Oggetto: **invio osservazioni alla Documentazione Integrativa Volontaria progetto
Aeroporto di Milano Malpensa - Master plan 2035 – Codice Procedura 5359**

AEROPORTO DI MILANO MALPENSA – MASTER PLAN 2035 – Codice Procedura 5359

Figura 181 - Possibili alternative di sviluppo per le strutture cargo

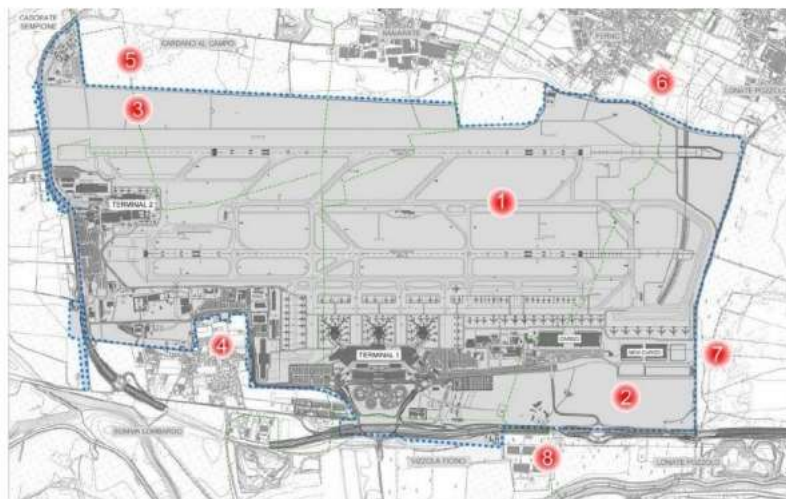
La soluzione 2) richiederebbe la realizzazione di forme di collegamento abbastanza complesse con gli esistenti piazzali di sosta aeromobili, che si troverebbero al di là degli attuali edifici cargo, ma soprattutto va ad interessare l'unica area che garantisce – nel lungo termine – la possibilità di realizzare un potenziamento delle infrastrutture di volo e che quindi si ritiene “strategicamente” indispensabile mantenere libera da nuovi insediamenti.

La realizzazione di 3 ambiti funzionali appare incoerente con le previsioni stesse del Master Plan, ma soprattutto viene considerata compensativa rispetto al consumo di 44 ettari e si scontra con le dichiarazioni fatte dall'Amministratore Delegato di SEA Brunini in occasione della Commissione Ambiente e Società Partecipate del Comune di Milano, svoltasi in data 29 giugno, dove la stessa zona è stata confermata come l'unica idonea a contemplare gli eventuali sviluppi infrastrutturali.

Quindi si propone una compensazione che qualora venisse realizzata con i tempi della natura (pensiamo all'ambito Formazione Forestale) sarà immediatamente cancellata per costruire la terza pista (necessaria dopo il 2035 da parte di SEA).
